DIREZIONE CENTRALE DIFESA  
DELL'AMBIENTE, ENERGIA E  
SVILUPPO SOSTENIBILE  
Servizio EnergiaPEC: [ambiente@certregione.fvg.it](mailto:ambiente@certregione.fvg.it)**Oggetto: Snam Rete Gas S.p.A. - Pratica n. GASDR-6**

L.R. 19/2012 – Autorizzazione unica alla costruzione e all'esercizio del gasdotto "Rifacimento metanodotto Mestre-Trieste, tratto Casale sul Sile – Gonars, DN 400 (16") e opere connesse" DP 75 BAR – Autorizzazione alla dismissione e rimozione del "Metanodotto Mestre-Trieste, DN 400 (16") e opere connesse".

**COMUNICAZIONE NUOVI TERMINI DEL PROCEDIMENTO. RICHIESTA DETERMINAZIONI AI SOGGETTI IN INDIRIZZO**

**Esempio R2 – misura d.d. 21/06/2017**

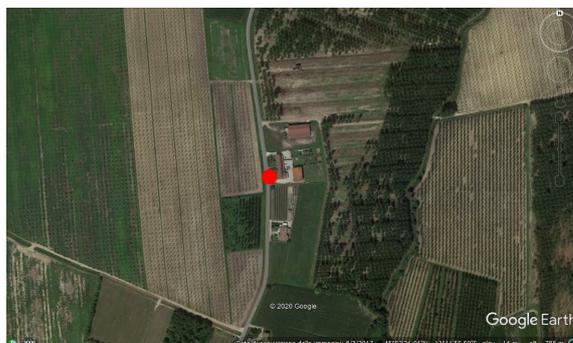
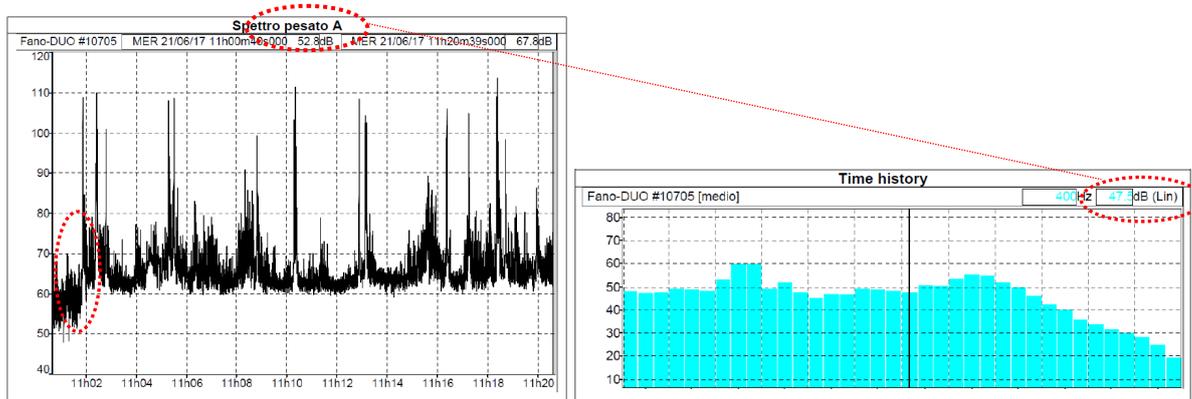
Il ricettore (casa privata, coordinate indicate: 45° 52' 22.92'' N, 13° 11' 54.87'' E) appare inserito in un contesto abitativo costituito da case e casali sparsi, immersi in un ambito agricolo attraversato da viabilità locale di collegamento di piccoli centri (in particolare, l'antistante via Aldo Moro connette Cornoglio a Morsano di Strada e verosimilmente non appare, nel complesso dell'arco giornaliero,

intensamente trafficata né interessata da traffico continuo). La strumentazione di misura è stata collocata sul ciglio stradale. Si riscontra, nel tempo di misura, un livello  $L_{Aeq, TM}$  pari a quasi 90 dB(A). Non vi è indicazione di altre sorgenti concorrenti alla determinazione dei livelli sonori riscontrati (che peraltro subiscono un sensibile innalzamento dopo i primi minuti di misura, come evidente dall'osservazione della storia temporale). Pur essendo, quindi, il rilievo orientato alla misura del rumore stradale, è eseguito alla quota di 1.5 m.

In tale situazione, si ritiene che sarebbe stato in ogni caso più significativo quantificare, anche mediante adeguate stime, il clima acustico esistente al ricettore (cosa che l'uso dell'indice statistico  $L_{90}$  adottato non fa, essendo piuttosto idoneo, come indicato, ad escludere in qualche modo il contributo di eventuali elementi di "straordinarietà").

La rappresentazione dello spettro sonoro infine (che si immagina riferito a valori in "lineare" come indicato dal software d'elaborazione e non pesati "A" come riportato in intestazione), non aggiunge contenuti informativi in tal senso.
